REGIONE LIGURIA

Settore Ecosistema Costiero e Acque

Oggetto: **S932** - Verifica di assoggettabilità alla VIA dell'Intervento urgente di sistemazione idraulica del Rio Molino con la contestuale sistemazione dei versanti a protezione del nucleo abitato di Mendatica posto a monte della SP 3 in loc. Mulino primi interventi".
Proponente: Comune di Mendatica
Osservazioni del pubblico, comunicazione agli enti interessati della pubblicazione della documentazione e attivazione di collaborazioni per l'istruttoria tecnica - art 19 c.3 e c.4 Dlgs 152/2006. *Parere*

Fig.1 – Localizzazione intervento rispetto al corpo idrico tipizzato ai sensi del DM 131/2008

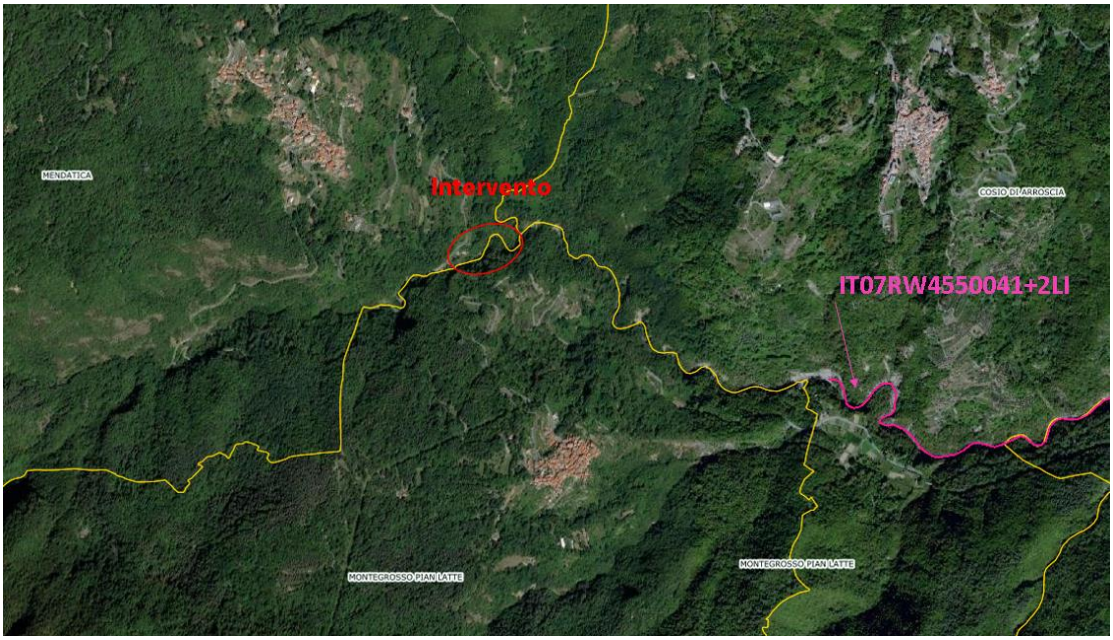
Per quanto riguarda gli aspetti relativi alla matrice acque di competenza del nostro settore ed in particolare per quanto concerne la compatibilità con le norme e gli obiettivi del Piano regionale di Tutela delle Acque – PTA (di cui all'aggiornamento con DCR n. 11/2016) l'intervento ricade al di fuori dei corpi idrici tipizzati, più precisamente è a circa 1,5 Km a monte del corpo idrico tipizzato IT07RW4550041+2LI (denominato "T. Arroscia 1+2"), come rappresentato nella sottostante figura.

Alla luce delle considerazioni di cui sopra e preso atto che il proponente ha previsto di effettuare le lavorazioni in condizioni di asciutta dell'alveo ed in alternativa di deviare temporaneamente il corso d'acqua, ai fini di limitare l'intorbidamento delle acque durante l'intervento e garantire la continuità fluviale, non si ravvisano impatti negativi per quanto di competenza.
